改善箇所説明図

不適合発生箇所

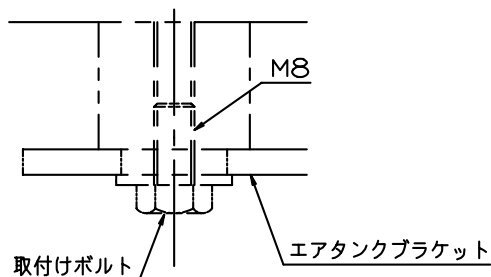
空気式制動装置において、フロントフレームにエアタンクを取り付けるブラケットの構造が不適切なため、走行時のフレームの振れによりブラケットに歪が生じ、取付けボルトが緩むものがある。そのため、そのまま使用を続けると、当該ボルトが外れ、最悪の場合、エアタンクが脱落してエアホースを損傷し、ブレーキが効かなくなるおそれがある。

全車両、エアタンクブラケットを改造しサポートを追加して防振ゴムを取付けフレームの振れを吸収するとともに、取付けボルトのサイズアップを行う。
